### ツバクロ発生土置き場に関する現段階の課題について

地質構造·水資源部会専門部会委員 塩坂邦雄

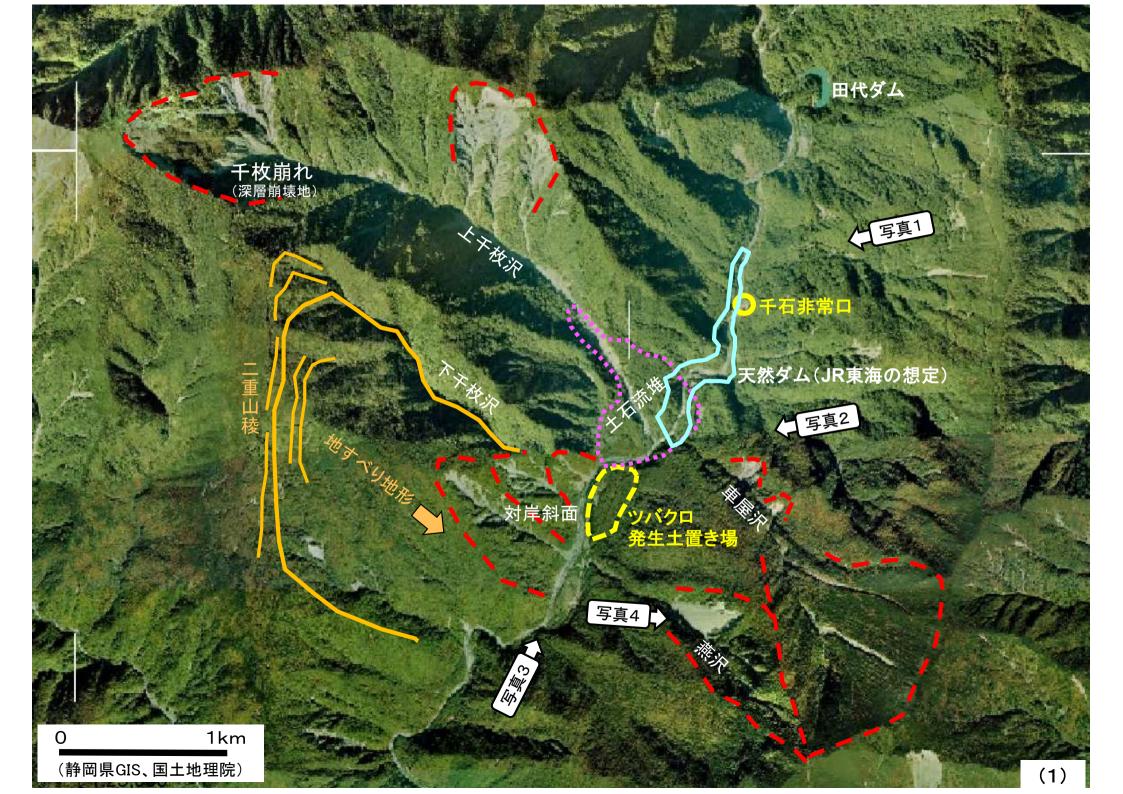
### 2 ツバクロ発生土置き場の対岸の斜面崩壊

ツバクロ発生土置き場を造成し盛土することにより、谷幅が狭められ、対岸の河岸侵食による斜面崩壊の発生リスクを踏まえた対策等を検討する必要がある。

ツバクロ発生土置き場の北側から南西を撮影\_\_千枚崩れ、上千枚沢の土石流堆、対岸斜面 (写真提供\_\_静岡大学名誉教授 狩野謙一氏) (2)

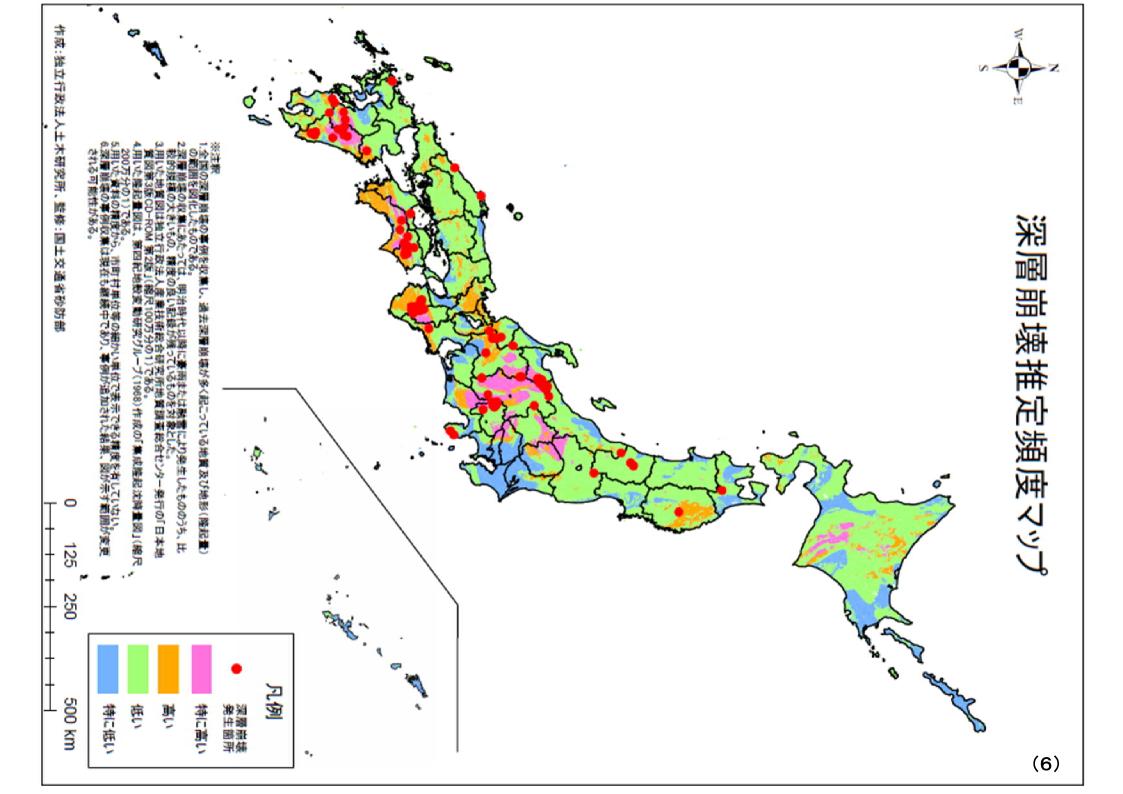
周辺の尾根部には二重山稜が発達し、不安定な地すべり地 形が多く分布しており、上千枚沢の千枚崩れに加えて、下千 枚沢、車屋沢、燕沢や崩壊地等から、同時多発的に土石流等が 発生するリスクもある。このため、広域的な複合的リスクを 想定し、検討を行う必要がある。

ツバクロ発生土置き場の南側から北側を撮影\_\_燕沢付近の平坦地「土石流の緩衝地帯」

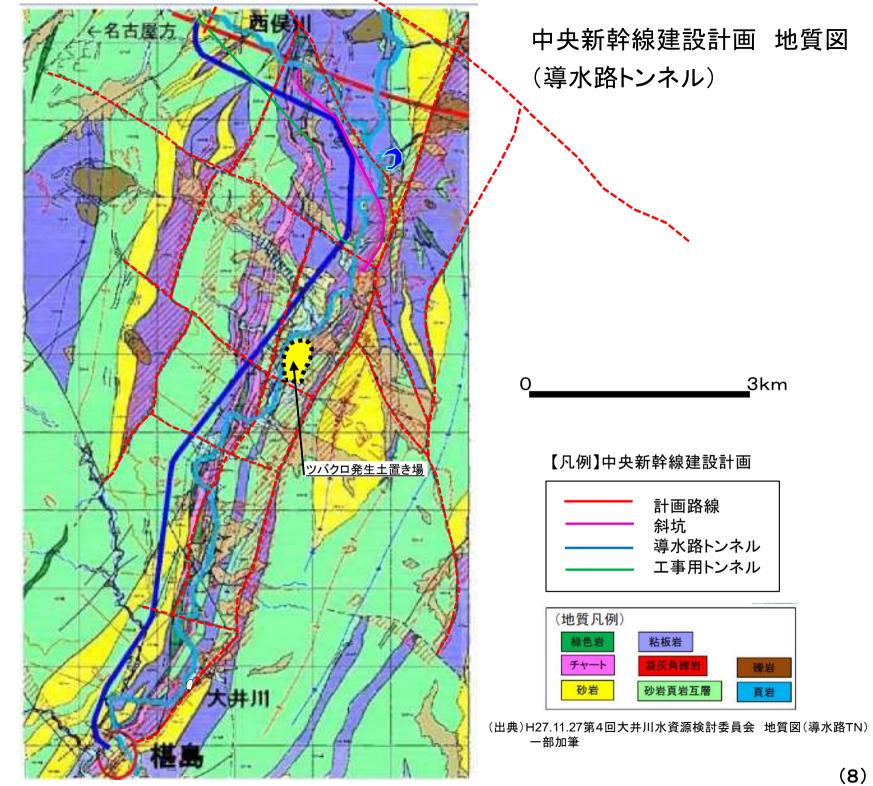
燕沢付近の平坦地は、千枚崩れの崩壊砂礫が大井川に流れ込み、その一部が周辺の広い河床面に広がり形成され、これまで 土石流の受け皿として、土石流を拡散・減速させ、下流側への 土砂の流出を抑える「土石流の緩衝地帯」として役割を果たし てきた。

ツバクロ発生土置き場を造成することにより、燕沢付近の平 坦地が狭められ、「土石流の緩衝地帯」としての機能が低下す る。このことを考慮した対策を検討する必要がある。

深層崩壊箇所(側面)と河道閉塞のイメージ図

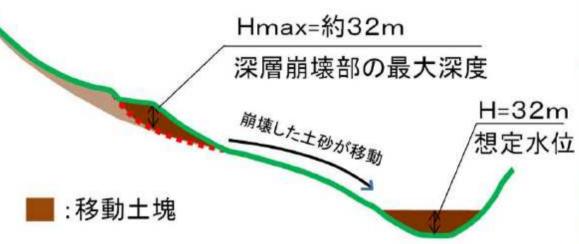
千枚崩れの不安定土塊3分の1程度を崩壊土砂量と設定し、 シミュレーションしているが、過小評価ではないか。深層崩壊 に関する設定根拠やシミュレーション内容を示す必要がある。
